NOTA INFORMATIVA

Nº da Nota Informativa: Consema nº 49/26

Nº do Processo: 020.00009072/2024-23

Assunto: Projeto de Lei - Definição de faixa de APP em Área Urbana Consolidada

ANEXO I - ÁREA URBANA CONSOLIDADA

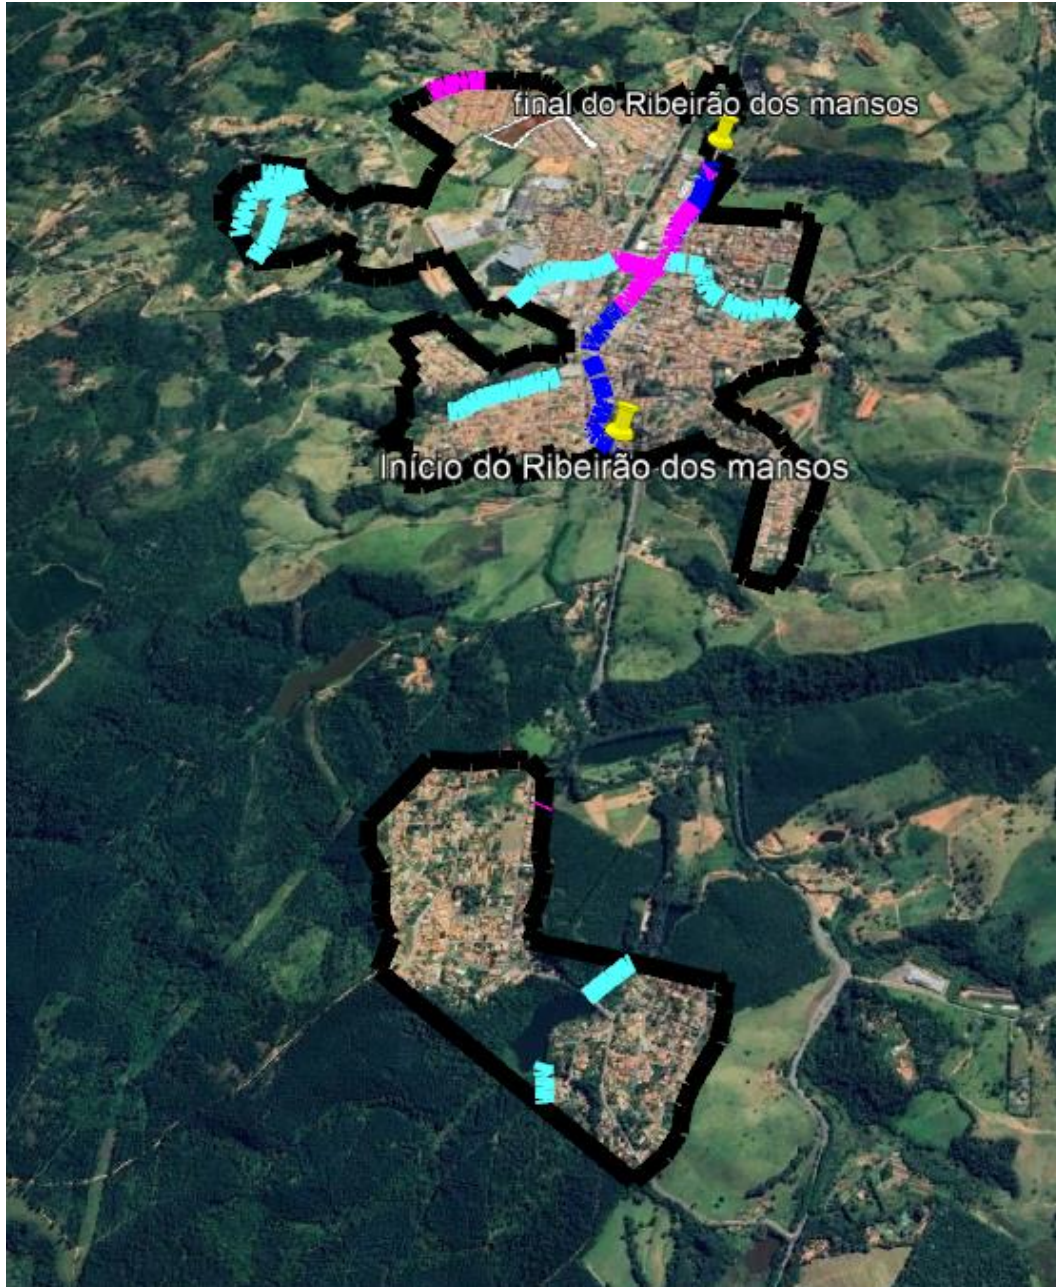
Com relação à proposta de redução de Áreas de Preservação Permanente (APP) em Área Urbana Consolidada (AUC), o projeto de lei, apresentado pelo município, delimita a área de aplicação da redução de tamanho da app, limitando-a à área urbanizada. Porém existem áreas dentro deste perímetro que não atendem à definição de área urbana consolidada da Lei 12651/2012.

Um dos requisitos para que um local seja considerado uma área urbana consolidada é que a área esteja dividida em quadras e lotes, predominantemente edificadas, o que não ocorre com parte da área indicada nos documentos apresentados.

Conclui-se dessa forma que o projeto de lei apresentado não atende às exigências da Lei 12651/2012, porque não foram atendidos os requisitos necessários para classificar parte das áreas indicadas como áreas urbanas consolidadas.
